DETERMINAZIONE DEL DIRIGENTE SERVIZIO VIA E VINCA 2 settembre 2020, n. 256

**ID VIA 478-Procedimento di Verifica di Assoggettabilità a Valutazione di Impatto Ambientale ai sensi dell'art. 19 del D.Lgs. n. 152/06 e s.m.i. per il progetto "P1384- Potenziamento dell'impianto di depurazione a servizio dell'agglomerato di Giovinazzo (Ba)"**

**Proponente: Acquedotto Pugliese S.p.a.- sede legale Via Cognetti, 36 Bari.**

**Parere espresso nella seduta del 15 luglio 2020 – Parere finale**

Fig. n. 12 – Planimetria stato di progetto

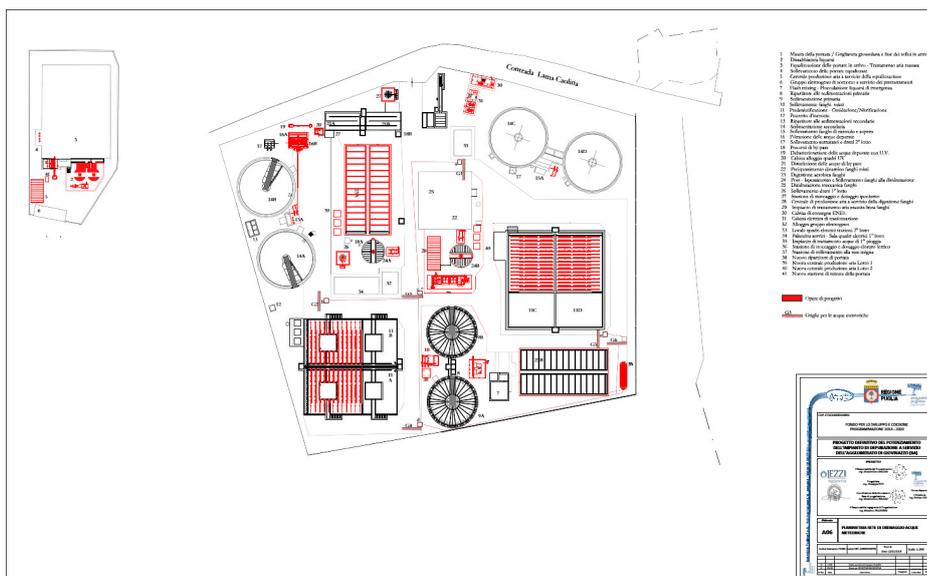
**Richieste integrazioni nel parere del comitato VIA 10 dicembre 2019**
